ご意見の内容及びご意見に対するご回答

意見提出元：株式会社エイチ・エル・シー

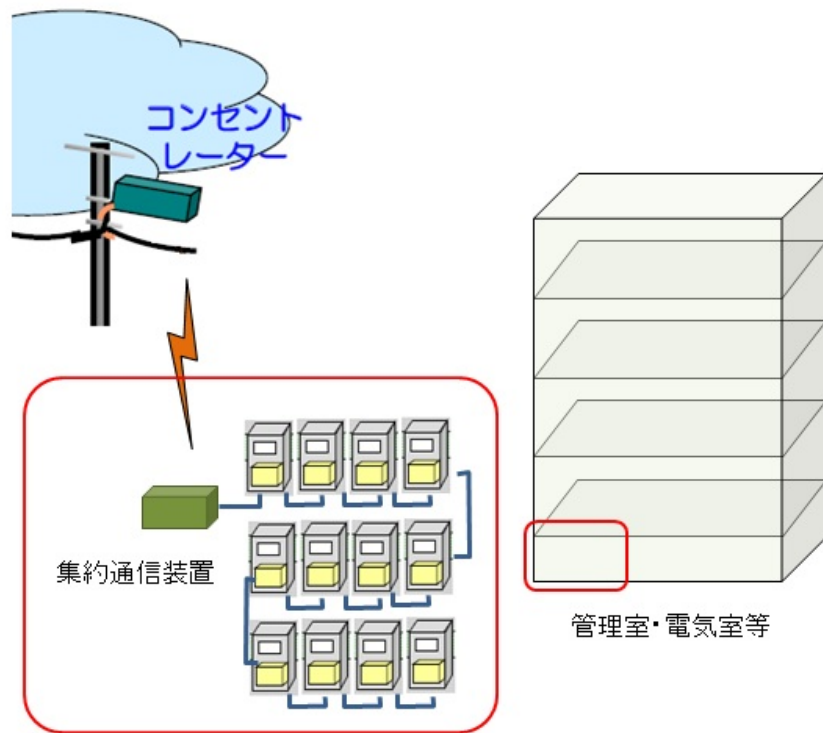
No	該当箇所	ご意見の内容	ご回答
1	記載なし	<p><意見内容></p> <p>集約通信方式(添付資料参照)を採用することにより、集合住宅における通信の安定性の確保及びシステム全体で見た場合のコストダウンが可能である。</p> <p>(同提案を計器の意見概要書・兼回答書にても提出させていただきましたので合わせてご検討ください。)</p> <p>1) 管理室等の共用部分に各戸の通信装置を搭載していないスマートメーターを設置する。</p> <p>2) 各スマートメーターを、通信用モジュラーにて接続する。</p> <p>3) すべてのスマートメーターの計測データは、終端に設置された集約通信装置よりコンセントレーターを介して MDMS と通信する。</p> <p>(集約通信方式の添付資料)</p> <p>以上のようにシステムを構成することにより、集合住宅における通信の安定性の確保及び、システム全体でのコストダウンが可能である。</p>	<p>いただいたご意見については、安定的な通信確保の観点から、今後の通信方式選定時の参考にさせていただきます。通信方式の選定においては、コスト、技術の優位性、今後の普及や長期利用の見込み等の見極めが重要となるため、確立された標準規格の採用を原則として、今後、RFP と技術実証により詳細に評価する予定です。</p>

<理由>

1ヶ所に設置されたスマートメーターは個々に無線通信機能を搭載する必要はなく、すでに搭載されている通信用モジュールにて集約通信装置と通信すればよい。

スマートメーターの終端に接続された集約通信装置で、コンセントレーターを介してMDMSと通信を行えばよい。

当構成によりシステム全体でのコストダウンが可能である。
